泊発電所3号炉 可搬型重大事故等対処設備保管場所 及びアクセスルートについて

令和5年5月25日
北海道電力株式会社

<これまでの審査経緯>

①審査会合指摘事項に対する回答

図1 アクセスルートトンネル平面図及び縦断図

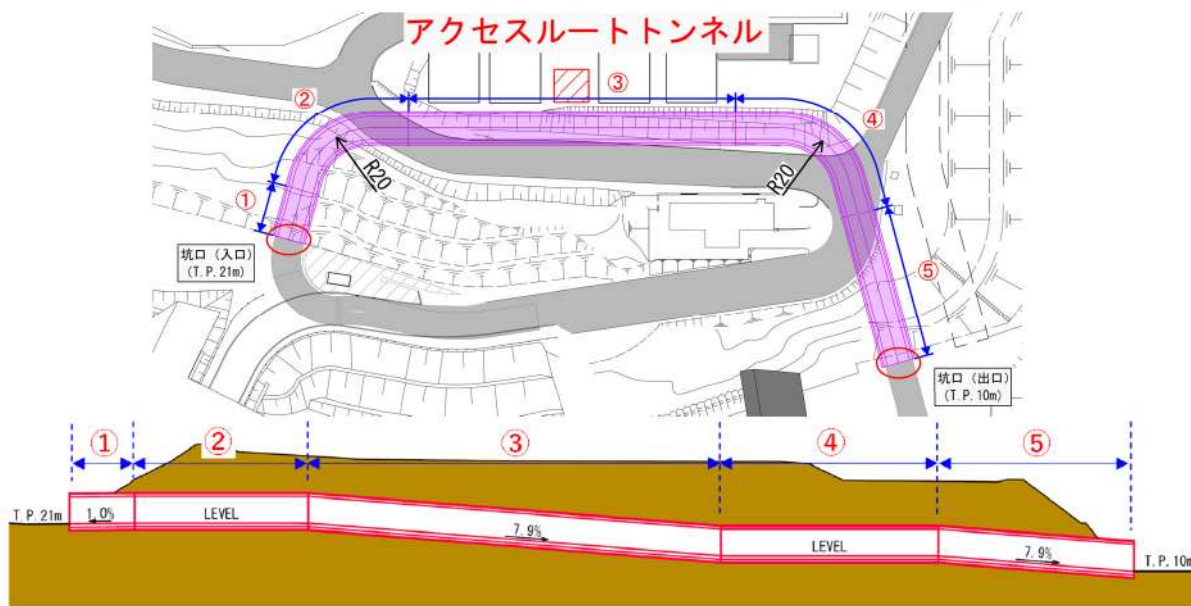
アクセスルートトンネルの勾配、幅員、カーブを含めて、重機が通行可能であることを説明すること。

○アクセスルートトンネルの仕様は下記のとおりであり、勾配、幅員、カーブを含めて可搬型設備及び重機の通行が可能である。

- ▶ トンネルの勾配は、最大7.9%であるため、車両が登坂可能な勾配である12%※を下回る(図1参照)。
- ※：車両重量が最も大きい可搬型代替電源車の登坂可能な勾配は12%である。
- ▶ トンネルの内空は、重機を含めた通行車両に対して余裕のある幅員、高さを確保している(図2参照)。
- ・トンネルへの入域及び退域の際は、緊急時対策所又は中央制御室へ連絡する運用とすることから、トンネル内での車両のすれ違いは発生しない。
- ・なお、緊急時対策所又は中央制御室への連絡に要する時間及びトンネルを交互通行することになった場合に要する時間については、屋外作業の所要時間に見込んでいる。
- ・上記の運用については、保安規定に基づく社内規程類に規定するとともに、トンネル設置後に実施する訓練を通じて事故対応が円滑にできるよう改善を図っていく。
- ▶ トンネル曲線部については、可搬型設備のうち車幅・延長が最大となる可搬型代替電源車及び重機(ホイールローダ及びバックホウ)の通行性を考慮している(図3参照)。

図1 可搬型設備の通行に必要な道路幅

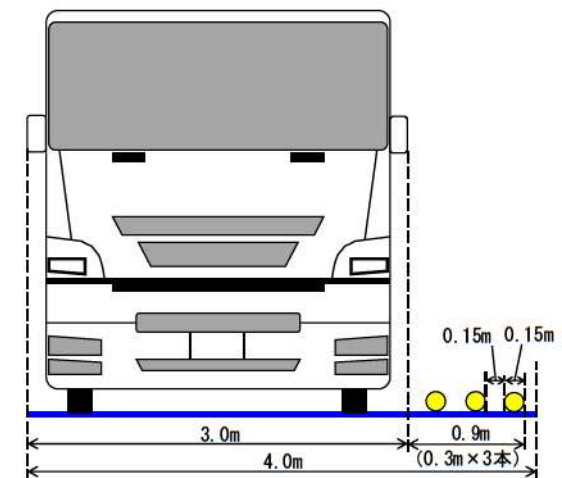
【指摘事項】（第1098回審査会合（令和4年12月6日）） 221206-12
 必要な道路幅3.5mについては、最大車幅の可搬型代替電源車約3.0mに余裕を見て設定しているが、タイミングによっては道路にホースやケーブルが敷設されている状況において車両が通行することも考えられるため、S Aの対応状況を想定した上でも道路幅が3.5mあれば十分であることを説明すること。

- 可搬型設備の通行に必要な道路幅は、可搬型設備のうち最大車幅の可搬型代替電源車約3m及び可搬型ホースの敷設幅0.9m（150Aホース計3本敷設した場合の占有幅0.45mに余裕を考慮）を考慮して4.0mに変更する。
- （変更理由）
- 第1098回審査会合（令和4年12月6日）時点では、「最大車幅の可搬型代替電源車約3.0mに余裕を考慮」及び「有効性評価において使用する可搬型設備※の通行幅及び可搬型ホースの敷設幅を考慮」から3.5mと設定しており、可搬型代替電源車については可搬型ホース敷設前に通行すると想定していたことからアクセスルートに可搬型ホースが敷設されている状況での通行を考慮していなかった。
 ※：有効性評価においてアクセスルートを通行する可搬型設備は、可搬型大型送水ポンプ車、ホース延長・回収車（送水車用）及び可搬型タンクローリーである。
- 今回、可搬型代替電源車についてもタイミングによってはアクセスルートに可搬型ホースが敷設されていることが考えられるため、可搬型設備の通行に必要な道路幅は、可搬型代替電源車通行幅及び可搬型ホース敷設幅を考慮して4.0mと設定した。

図1 2号炉脇の法面における可搬型ホースの敷設作業イメージ

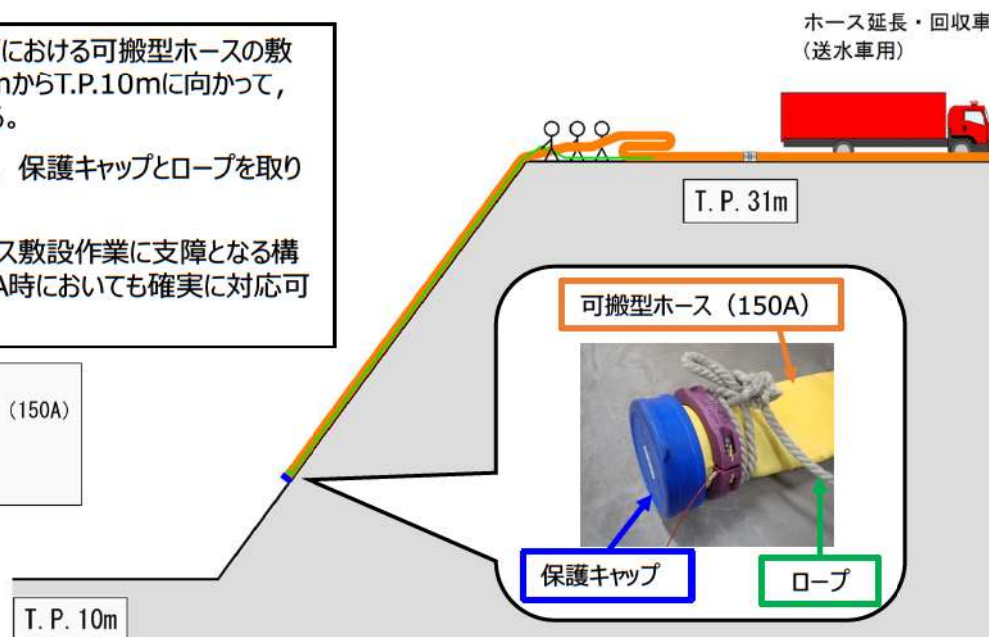
2号炉脇の法面における可搬型ホースの敷設の成立性及び防潮堤を越える海水取水ホースの敷設の成立性について説明すること。

- 2号炉脇の法面箇所における可搬型ホースの敷設は、T.P.31mからT.P.10mに向かって人力で敷設する。法面にはホース敷設作業に支障となる段差はなく、また、訓練の実施により作業の成立性を確認していることから、SA時においても確実に実施可能である。
- ホース敷設後の充水確認及び定期的な点検については、これまでT.P.10mから目視確認を行うこととしていたが、時間経過に伴うホースの状態変化等による漏えいを早期に発見するため、法面上にアクセスルート(要員)として固定梯子を設置し、ホースに近づいて漏えい確認を行うこととした。

○2号炉脇の法面における可搬型ホースの敷設は、T.P.31mからT.P.10mに向かって、人力で敷設する。

○ホース先端には、保護キャップとロープを取り付けている。

○法面上にはホース敷設作業に支障となる構造物はなく、SA時においても確実に対応可能である。

図 集水樹シルトフェンス及び放射性物質吸着剤の設置イメージ

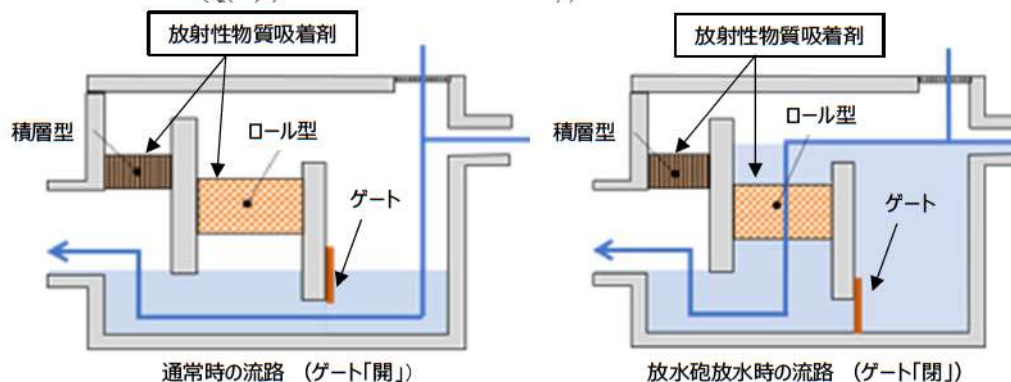
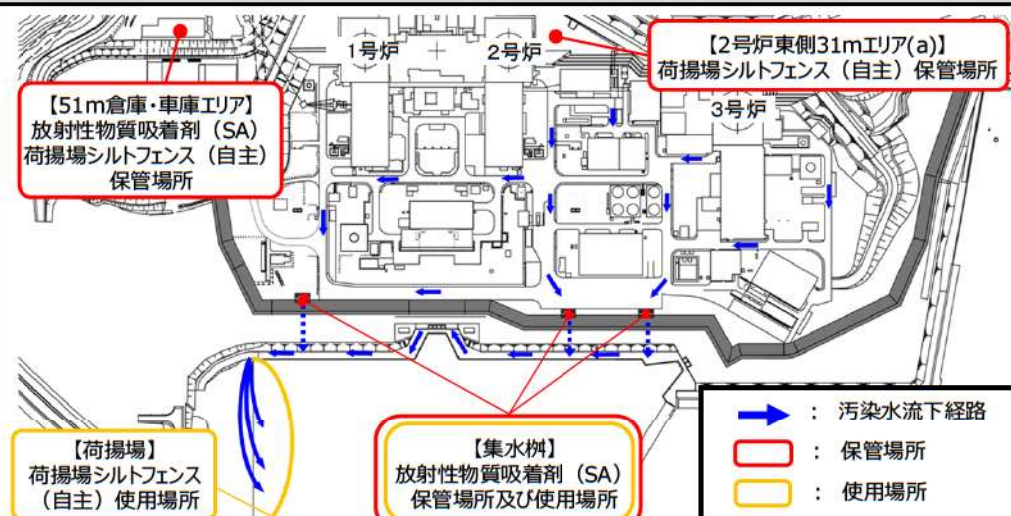
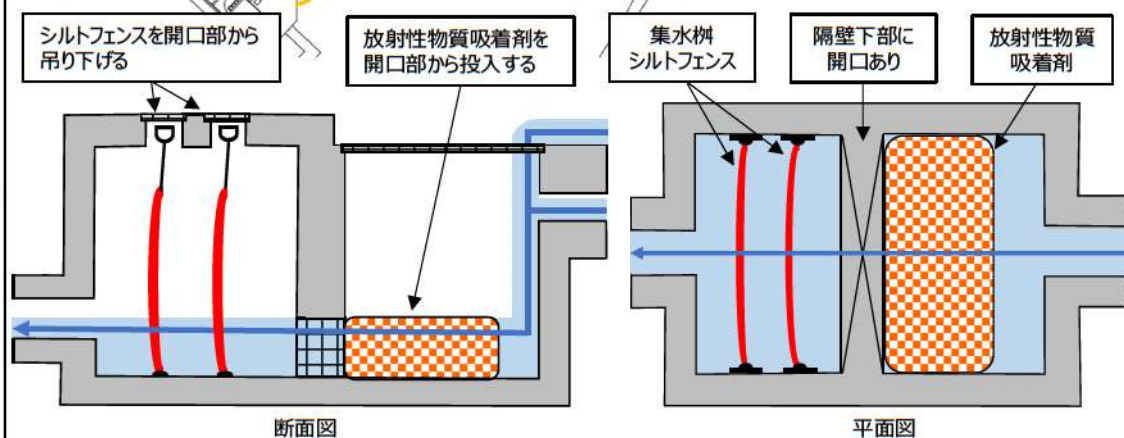
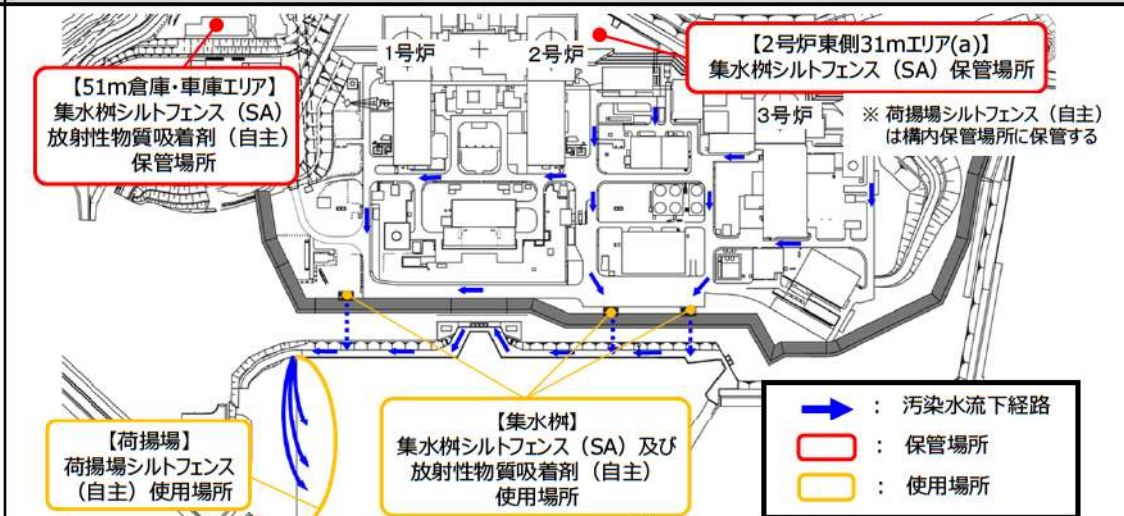
放射性物質吸着剤を使用場所であるT.P.10m盤の集水桝に保管する方針及びシルトフェンスを自主設備とする方針について、先行審査実績を踏まえて設置許可基準規則第55条の基準適合として十分であるか検討し説明すること。

○頑健な集水桝内にて保管しゲート切替にて機能確立する方針から、大規模損壊発生時においても機動的な対応が可能となるよう高台に保管し、使用場所である集水桝まで運搬、設置する方針に変更する。本方針の変更に伴い、放射性物質吸着剤の機能確立には時間を要することから、自主対策設備に変更する。

○先行プラントでは重大事故等対処設備として配備していること及び大規模損壊発生時においても機動的な対応が可能となる体制等を整備していることを踏まえ、新たに集水桝シルトフェンスを配備し、重大事故等対処設備とする。

図2 51m倉庫・車庫内の設備配置の見直し

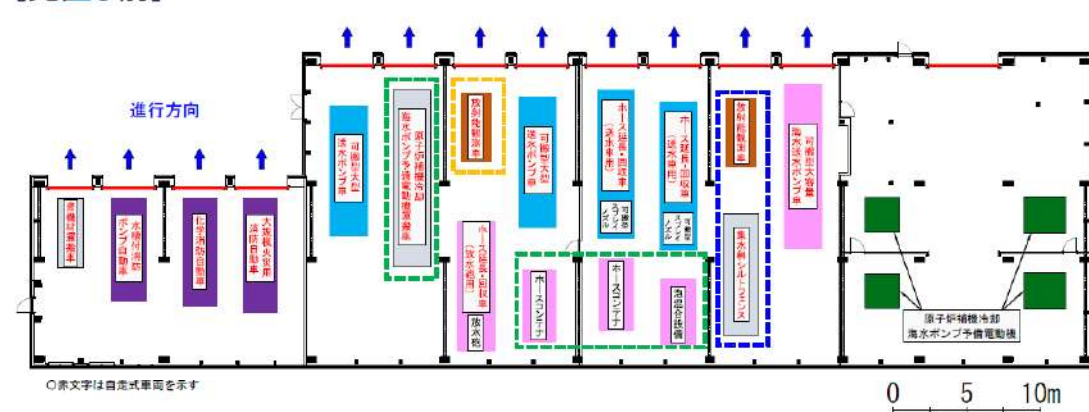
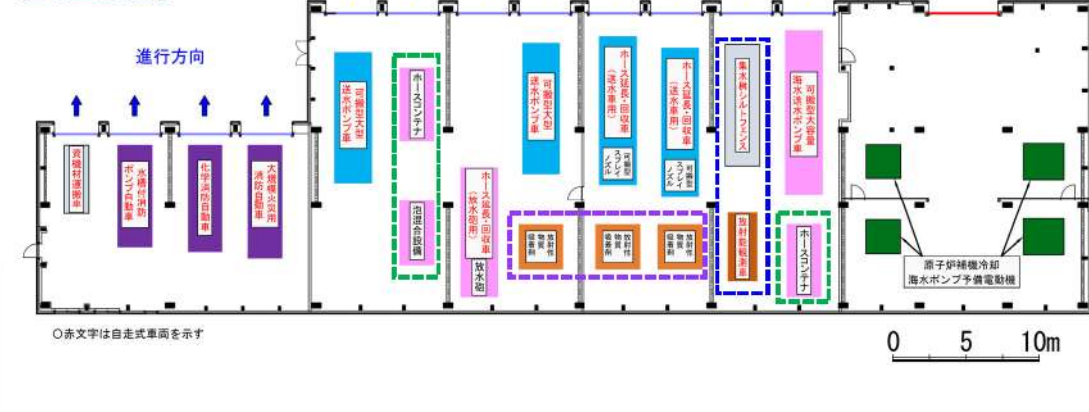
51m倉庫・車庫内に可搬型設備を保管するとしていることについて、先行審査実績を踏まえて、出入口や設備の配置を含めてどのような設計方針とするのか説明すること。

- 51m倉庫・車庫内の設備配置は、先行の審査実績を踏まえ、可搬型設備の移動、運搬に影響を与えないよう以下の方針とした。
 - (1) エント等の故障により、自走式の可搬型設備の移動ができない場合においても、同時に複数の異なる機能が喪失しないように、異なる機能を有する可搬型設備を縦列に配置しない。
 - (2) 設備の重要度の観点から、重大事故等対処設備の前方に自主対策設備を配置しない。
- 上記方針に従い、51m倉庫・車庫内の設備配置を以下のとおり見直した。
 - ・方針(1)を満たすため、「原子炉補機冷却海水ポンプ予備電動機運搬車(資機材)」を51m倉庫・車庫外へ移設し、「ホースコンテナ(重大事故等対処設備)」及び「泡混合設備(重大事故等対処設備)」の配置を変更した。(: 緑破線箇所)
 - ・方針(2)を満たすため、「集水柵シルトフェンス(重大事故等対処設備)」と「放射能観測車(自主対策設備)」の配置を入れ替えた。(: 青破線箇所)
 - ・方針(2)を満たすため、「放射能観測車(自主対策設備)」を51m倉庫・車庫外へ移設した。(: 黄破線箇所)
 - ・可搬型設備の移動、運搬に影響を与えない位置に、「放射性物質吸着剤(自主対策設備)」を配置した。(: 紫破線箇所)

図1 51m倉庫・車庫エリアからのアクセスルートの道路拡幅イメージ

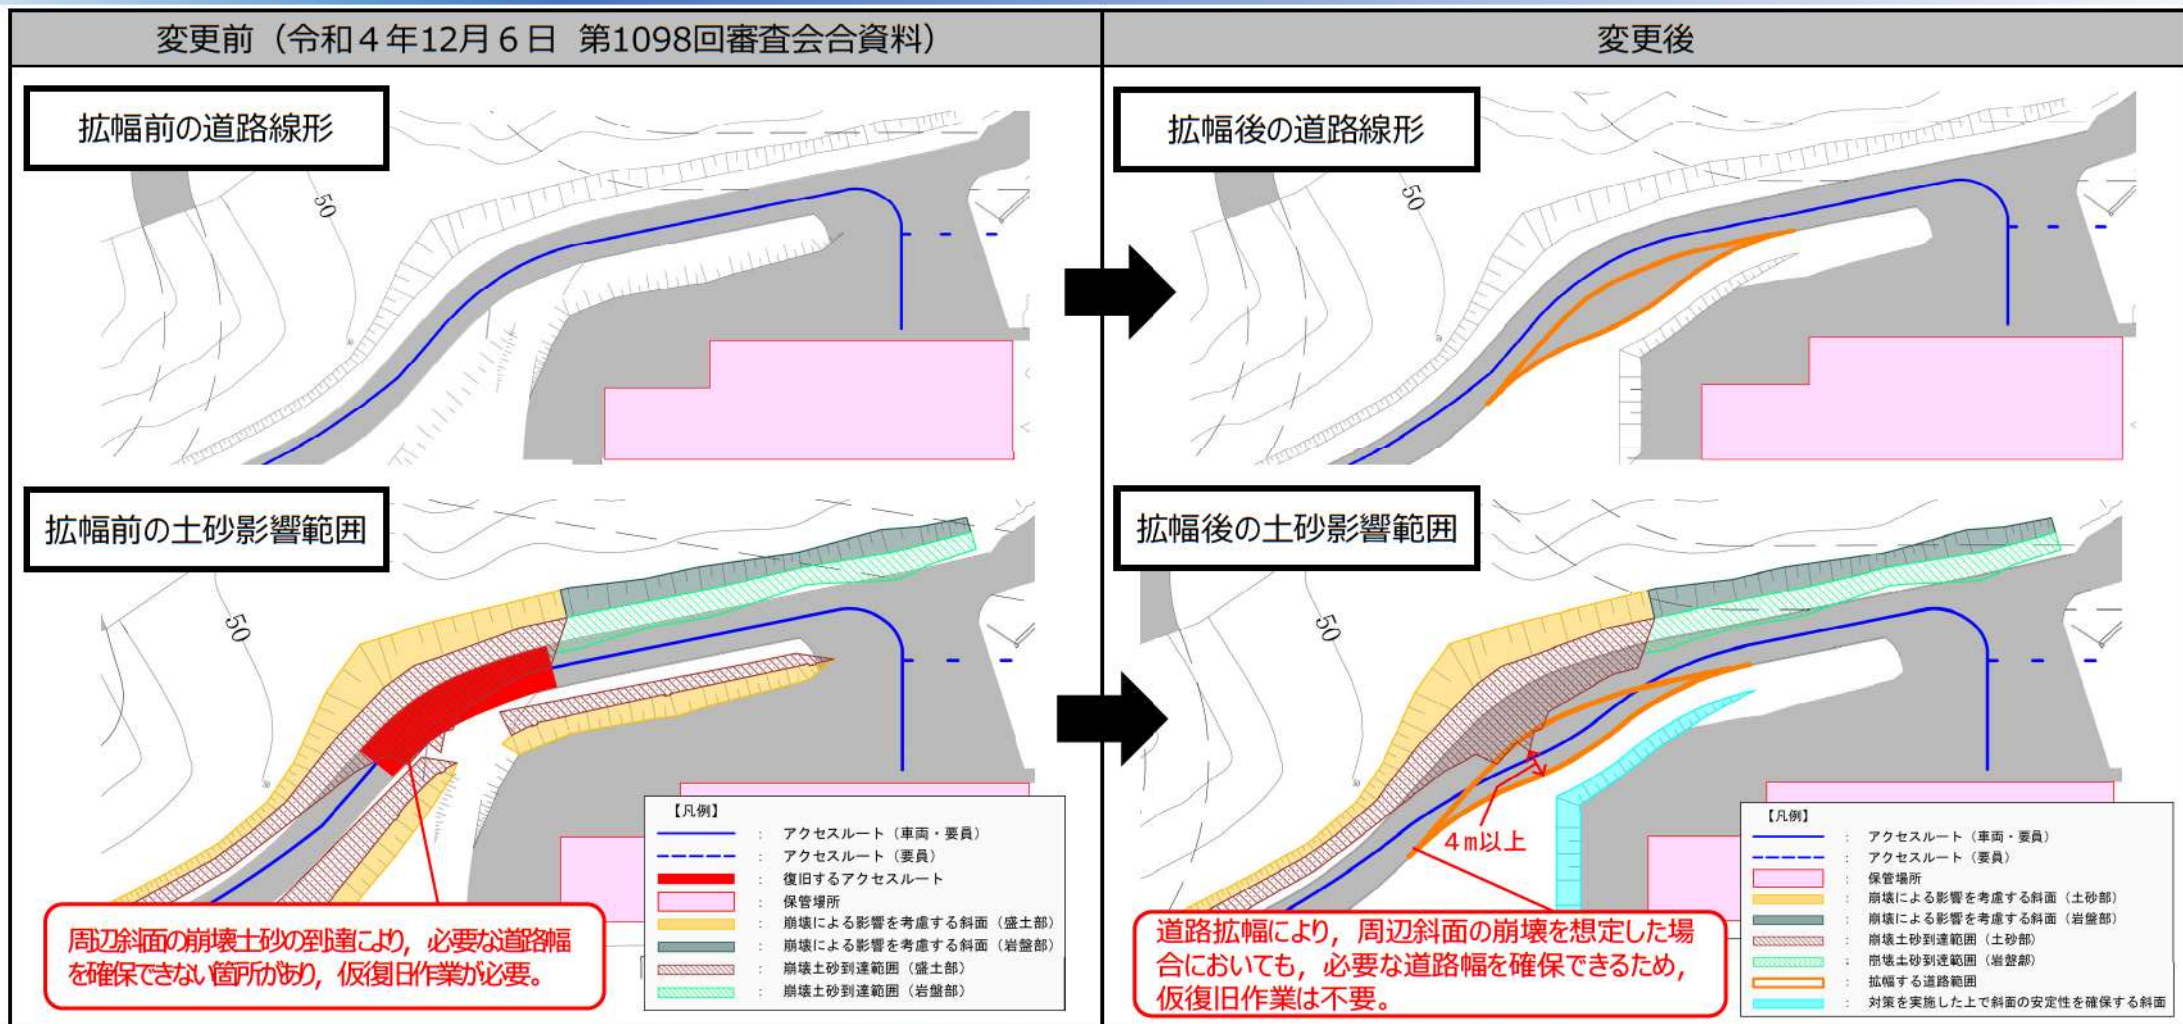
屋外作業の制限時間が一番厳しい作業として挙げている蒸気発生器への注水確保(海水)の余裕時間が14分となっていることについて、蒸気発生器への注水確保はPWRにとって重要な作業であるため、先行審査実績を踏まえて余裕時間の考え方を検討し説明すること。

可搬型重大事故等対処設備保管場所及びアクセスルートで指摘した屋外作業の余裕時間(上記指摘事項)については、全交流動力電源喪失のタイムチャートを含めて対応すること。

- 第1098回審査会合において、蒸気発生器への注水確保(海水)の制限時間に対する余裕時間の考え方として、訓練実績等を踏まえて算定した所要時間に対して十分な余裕時間を確保した上で作業時間を設定していることから、作業完了時間から制限時間までの余裕時間が14分であっても有効性評価の制限時間以内に確実に対応可能であると説明した。
- 今回、蒸気発生器への注水確保(海水)はPWRにとって重要な作業であることから、先行審査実績を改めて確認し、先行プラントでは屋外作業の制限時間が一番厳しい作業に対して作業完了時間から1～3時間程度の余裕時間を確保していることを確認した。
- そのため、本作業の余裕時間の確保が必要と判断し、以下の対応を実施することとした。
 - (1) アクセスルート復旧作業を想定していた51m倉庫・車庫エリアからのアクセスルートについて、道路の拡幅を行うことにより周辺斜面の崩壊を考慮しても可搬型設備の運搬に必要な道路幅を確保し、アクセスルート復旧作業を不要とした(図1参照)。
 - (2) 蒸気発生器への注水確保(海水)の作業について、要員数を3名から6名に増員することにより作業時間を4時間10分から3時間20分に短縮した。
- 対応の結果、本作業の余裕時間は2時間04分となり、先行審査実績を踏まえても同程度の余裕時間が確保されていることを確認した(表1及び図2参照)。

図2 土砂掘削のイメージ図(1/2)

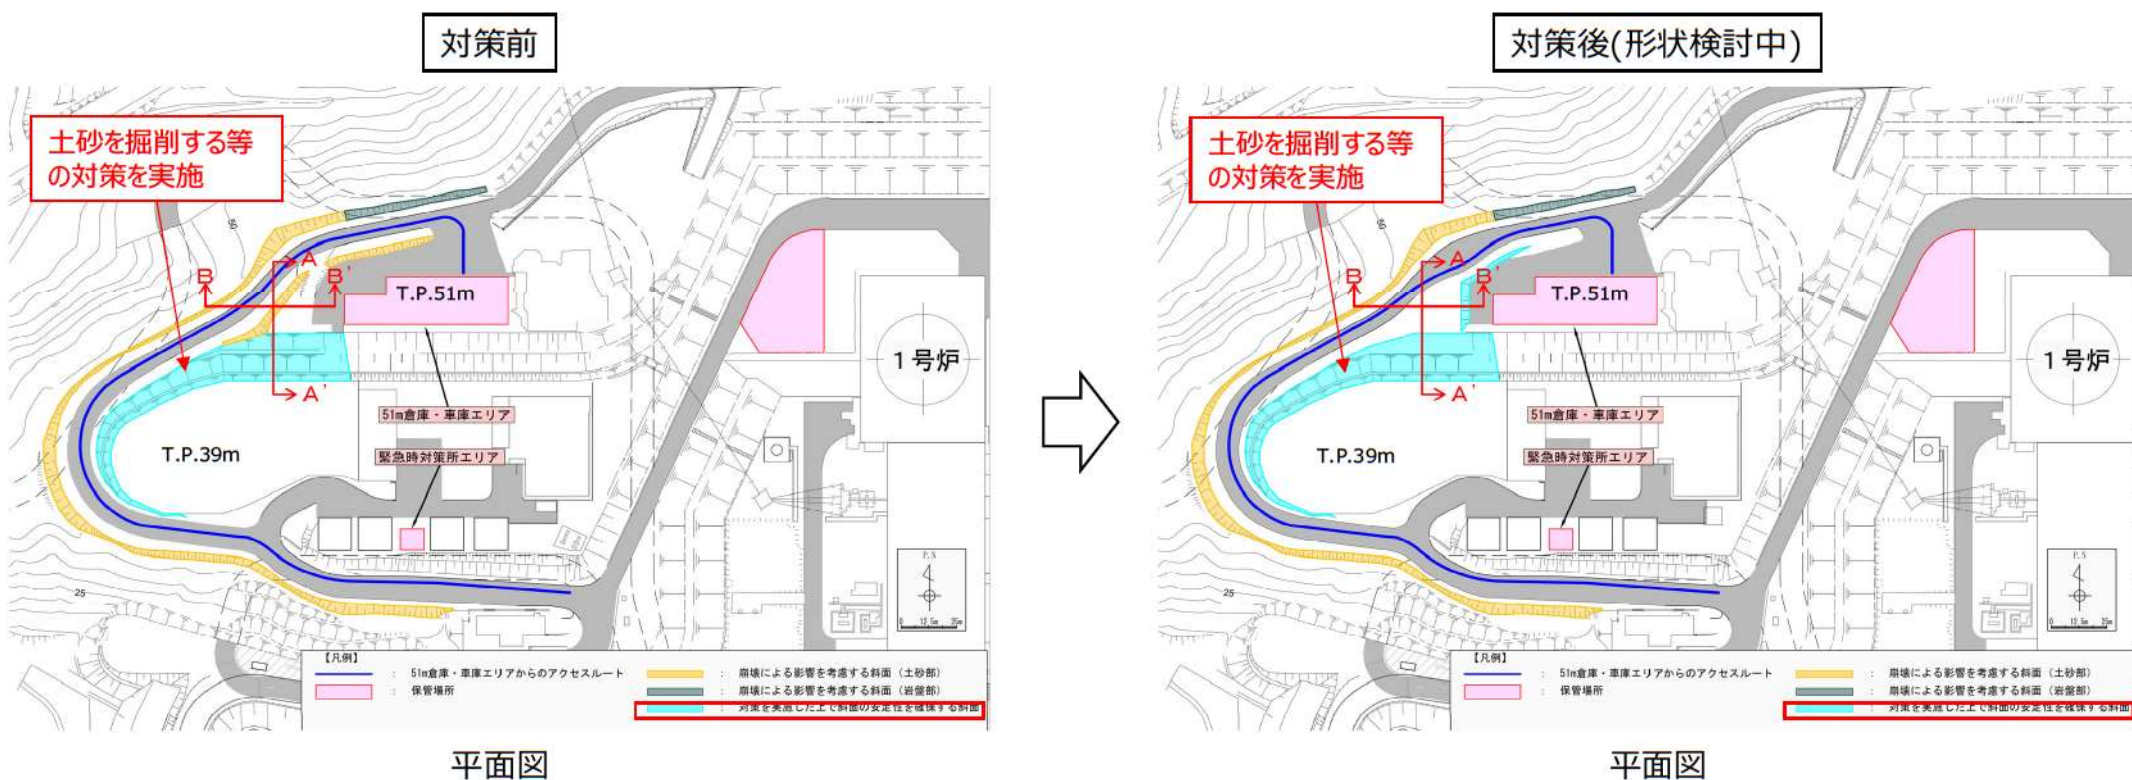
アクセスルート下の斜面のすべり範囲の設定について、以下の事項を踏まえて説明すること。

- ✓ 斜面法肩からの斜面高さと同じ数字を用いて斜面のすべり範囲を設定する場合には、その設定の根拠となる規格、基準等を示した上で、当該規格、基準等の適用範囲との関係を明確にすること。
- ✓ 評価対象斜面の地質状況を踏まえた上で、基準地震動による斜面の崩壊の範囲が最も大きくなるよう、斜面のすべり範囲を設定すること。
- ✓ 斜面安定解析を用いて斜面のすべり範囲を設定する場合であって、斜面のすべりの形態が複数想定される場合は、最も斜面のすべり範囲が大きくなるものを選定した上で、斜面のすべり範囲を設定すること。

- 51m倉庫・車庫エリアからのアクセスルートの敷地下斜面については、崩壊を想定し、その斜面のすべり範囲を斜面法肩から斜面高さの範囲としていたが、土砂を掘削する等の対策を実施した上で、基準地震動による地震応答解析により、敷地下斜面が崩壊しないことを確認する方針に変更する。

- 51m倉庫・車庫エリアからのアクセスルートの敷地下斜面のすべりについては、土砂を掘削する等の対策を実施する(土砂掘削のイメージ図をP21~P22に示す)。
- 対策実施後の斜面形状を基に、評価対象断面を選定し、基準地震動による地震応答解析を二次元動的有限要素法により行う。
- 評価対象断面において、最小すべり安全率(平均強度)が評価基準値1.0を上回ることを確認する。
